改善箇所説明図

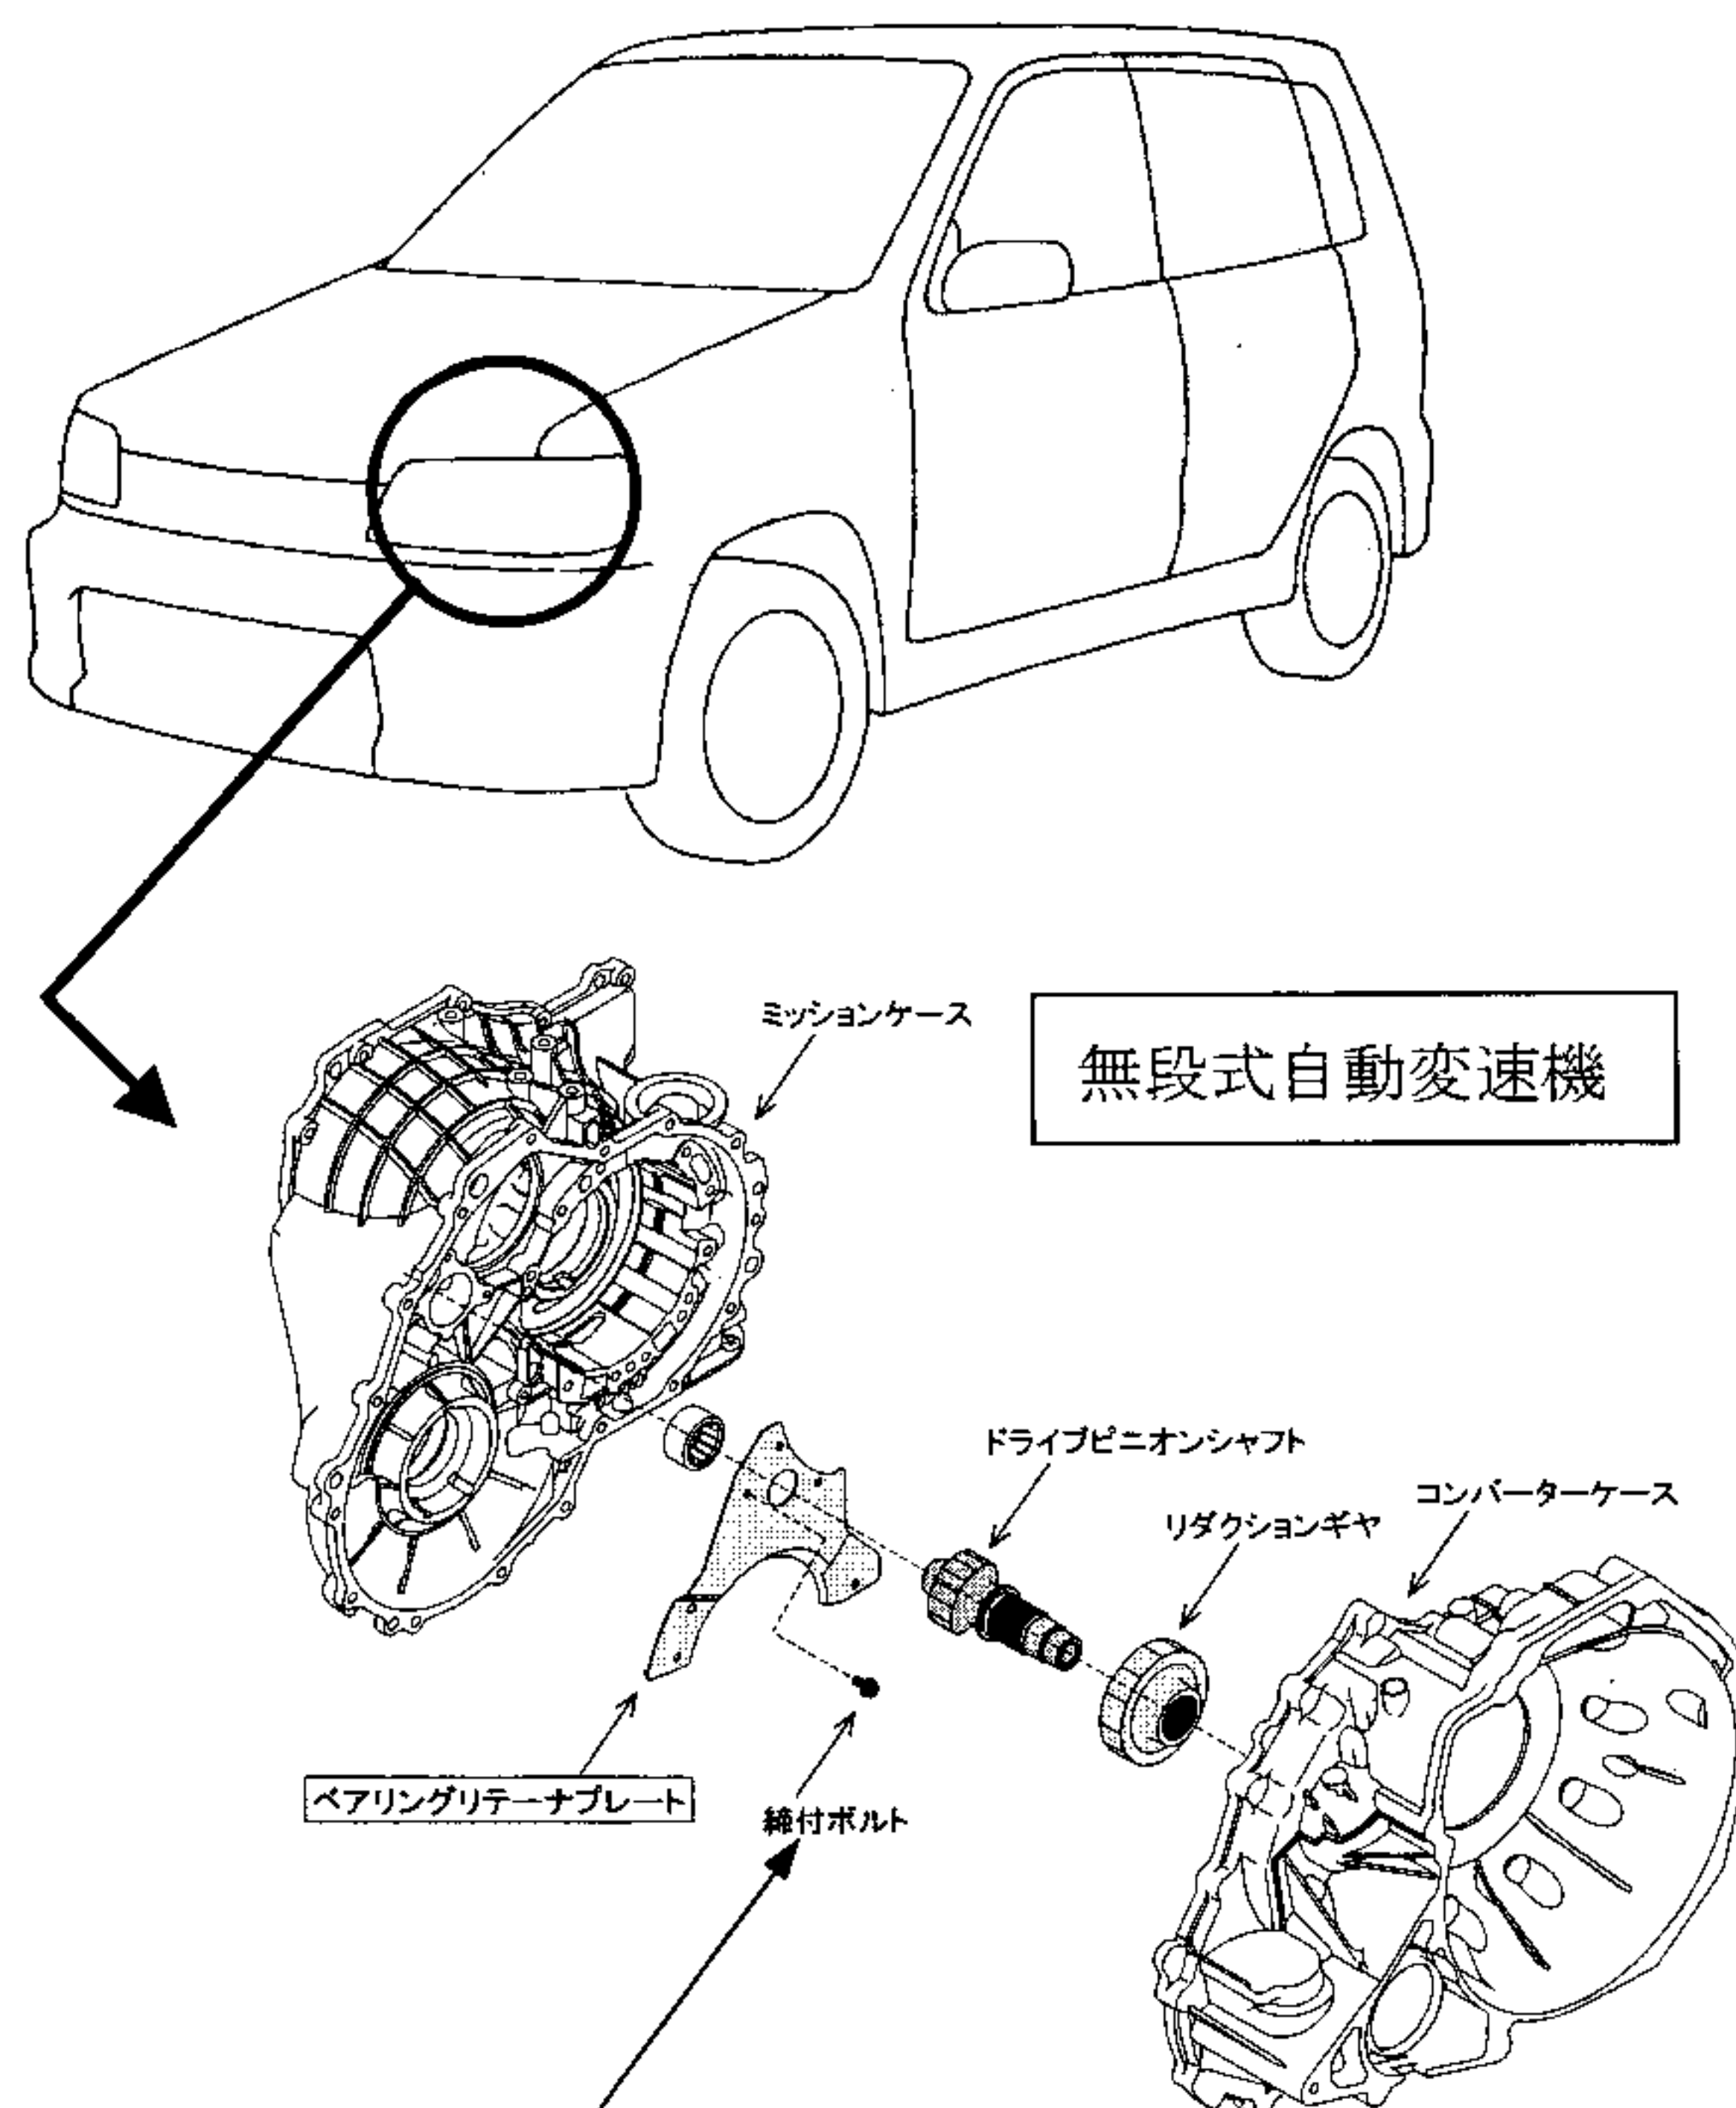
基準不適合発生箇所

無段式自動変速機付き車の動力伝達装置において、変速機内部のベアリングリテーナープレートを固定するボルトの締付力が不足しているものがあるため、そのままの状態で使用を続けると、当該ボルトが緩み異音が発生し、最悪の場合、当該ボルトが脱落し、リダクションギヤに噛み込むか又はミッションケースが破損してオイル漏れを起こすことにより、走行不能になるおそれがある。

改善内容

全車両、無段式自動変速機を良品と交換する。

識別

無段式自動変速機の番号の横に、黄ペイントを塗布する。
